*Opinia akustyczna do Raportu o oddziaływaniu na środowisko
przedsięwzięcia pn. Farma Wiatrowa Jeżewo
wraz z elementami infrastruktury technicznej niezbędnymi
do prawidłowego funkcjonowania wraz z jego uzupełnieniami*

INSTYTUT OCHRONY ŚRODOWISKA
- PAŃSTWOWY INSTYTUT BADAWCZY
Zakład Akustyki Środowiska
01-692 Warszawa, ul. Kolektorska 4
NIP: 525-000-73-07, REGON: 001240700

Głównym celem niniejszej opinii do *Raportu o oddziaływaniu na środowisko przedsięwzięcia pn. Farma Wiatrowa Jeżewo wraz z elementami infrastruktury technicznej niezbędnymi do prawidłowego funkcjonowania wraz z jego uzupełnieniami* jest ustosunkowanie się do zagadnień akustycznych związanych z planowaną budową Farmy Wiatrowej Jeżewo.

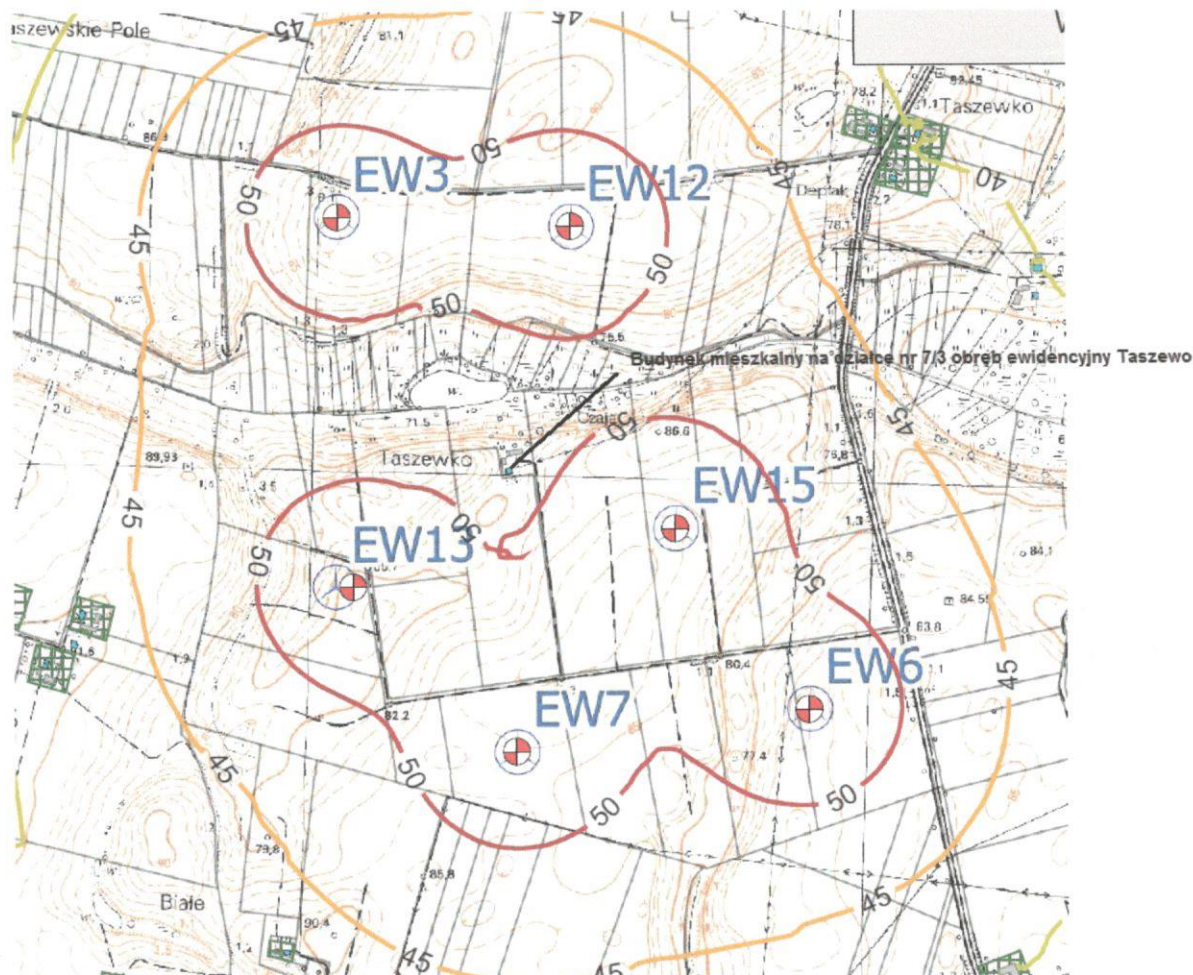
3. Sprawdzenie wyrywkowe wskazuje na zaniżenie zasięgu poziomu dźwięku, co wskazuje poniższy rysunek:
